RENESAS TECHNICAL UPDATE

| 製品分類 | MPU & MCU | 発行番号 | TN-V85-A029A/J | Rev. | 第1版 |
| 題名 | 標準セルフ・プログラミング・フローに関する誤記訂正 | | 情報分類 | 技術情報 | |
| 適用製品 | V850E/Dx3 シリーズ | 対象ロット等 | 関連資料 | 適用製品のユーザーズマニュアル | |

標準セルフ・プログラミング・フロー

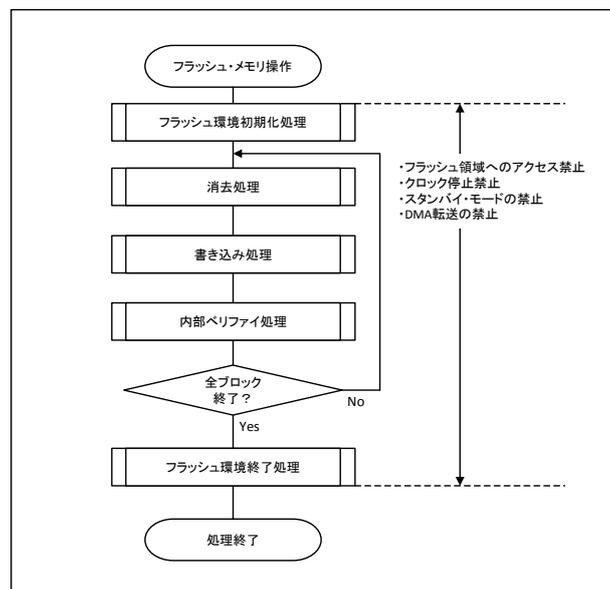
フラッシュ・メモリの標準セルフ・プログラミング・フローにおいて、フラッシュ環境期間中は「フラッシュ領域へのアクセス、クロック停止、スタンバイ・モード、DMA 転送を禁止」とさせていただきます。
